整理番号		サービスキャンペーン開始日	平成29年9月12日
不具合の内容	トランクリッドのヒンジ、掛け金及びトランクストライカーの位置調整又は、トランクシールの取り付け状態のいずれかに不適切なものがあるため、トランクリッドを電動モーターにより閉じる場合、トランクリッドが完全に閉じきらずに再び全開の状態に戻る場合がある。		
改善の内容	トランクリッドのヒンジの調整、掛け金のカバー及びトランクストライカーのフラップのスプリングを改良品と交換し位置の調整を行う。また、トランクシールを取り外して適切な状態に取り付け直すとともに、トランクリッドのガスダンパーの交換（車体の形状が幌型の車両を除く。）及びトランクリッド制御プログラムの修正を行う。		
自動車利用者等に周知させるための処置	ダイレクトメール、電話、訪問により通知する。

④改善箇所説明図

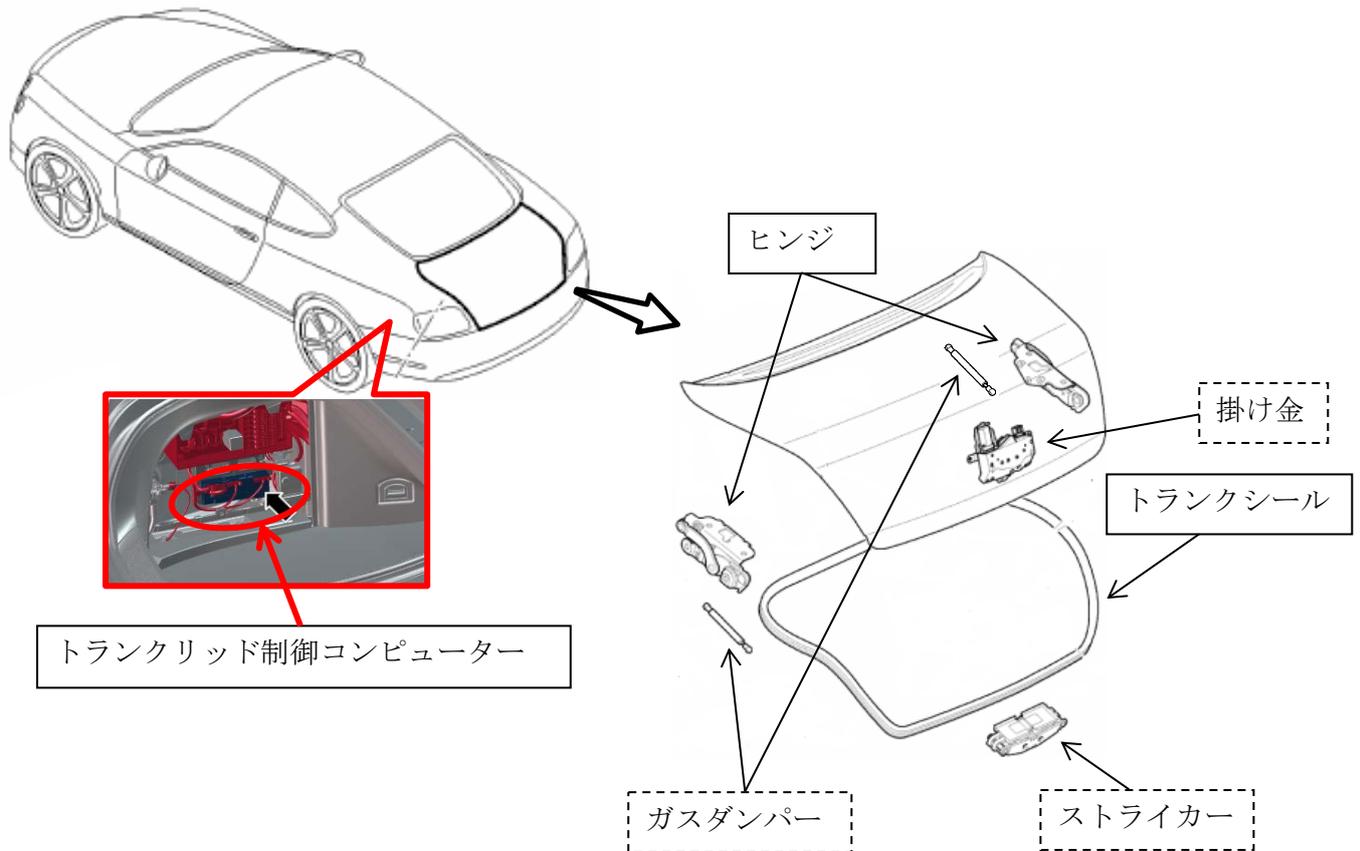
トランクリッドのヒンジ、掛け金及びトランクストライカーの位置調整又は、トランクシールの取り付け状態のいずれかに不適切なものがあるため、トランクリッドを電動モーターにより閉じる場合、トランクリッドが完全に閉じきらずに再び全開の状態に戻る場合がある。

トランクリッドのヒンジの調整、掛け金のカバー及びトランクストライカーのフラップのスプリングを改良品と交換し位置の調整を行う。また、トランクシールを取り外して適切な状態に取り付け直すとともに、トランクリッドのガスダンパーの交換（車体の形状が幌型の車両を除く。）及びトランクリッド制御プログラムの修正を行う。

トランクストライカープレートに白色のペイントを塗布する。
